Modulo per la presentazione delle osservazioni per i piani/programmi/progetti sottoposti a procedimenti di valutazione ambientale di competenza statale

ID: 10116

Progetto per la realizzazione di un impianto pilota geotermico, denominato "Impianto Geotermico Pilota denominato Latera", da realizzarsi nei Comuni di Latera e Valentano (VT). Codice procedura 10116.

Figura 1: Limite del permesso “Latera Pilota (linea rossa), limite del bacino idrogeologico del Lago di Bolsena (linea blu) e limite del bacino idrologico del Lago di Bolsena (linea verde). Sono indicate le posizioni dei pozzi di produzione LT1 e LT3, e dei pozzi di reiniezione (LT2 e LT4).

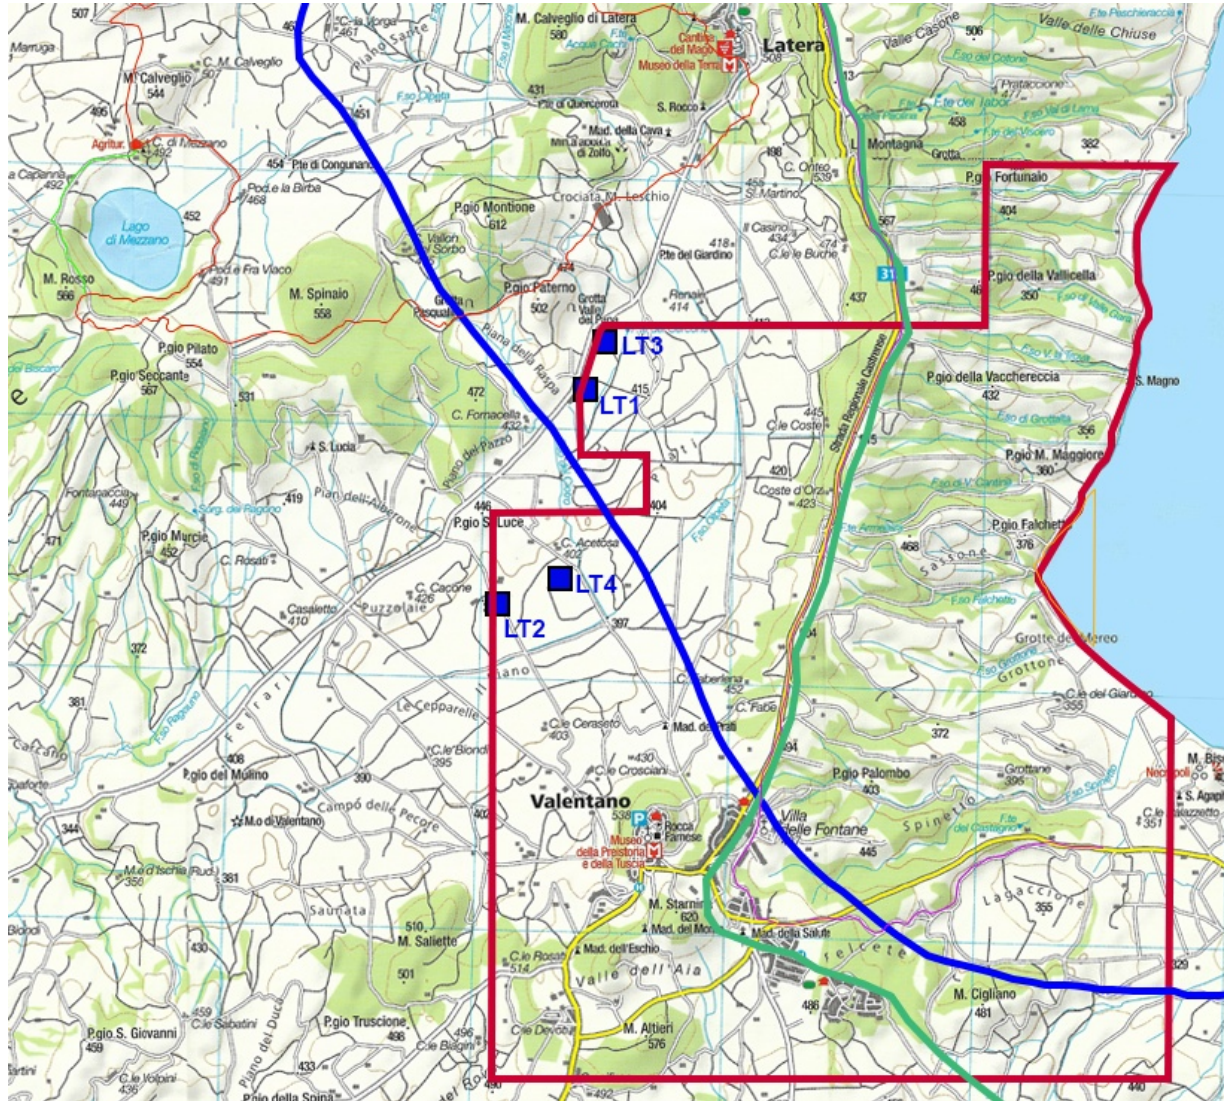
Indizi per l'esistenza reale di questi meccanismi vengono da testimonianze raccolte nella popolazione circa variazioni di livello di alcuni pozzi superficiali, e inquinamento di altri pozzi durante l'esercizio della centrale di Latera (dal 1999 al 2000). Purtroppo, le carenze delle indagini geologiche presentate – assenza di una mappatura del sistema di faglie e fratture della zona, nessuna informazione sulla permeabilità nei piani di faglia ecc. - non permettono una stima dell'importanza di questi effetti che riguardano l'acquifero del Lago di Bolsena, del Lago di Mezzano e del sistema Fiora-Olpeta (vedi carta qui sotto).

In conclusione, il progetto omette la discussione del rischio di depauperamento e inquinamento degli acquiferi superficiali durante l'esercizio dell'impianto, causato dalla depressione che si crea nel serbatoio vicino al punto di prelievo e dalla sovrappressione vicino al punto di reiniezione del fluido geotermico.

Rinunciare alla realizzazione del progetto che presenta rischi reali e difficili a quantificare per gli acquiferi superficiale del comprensorio.
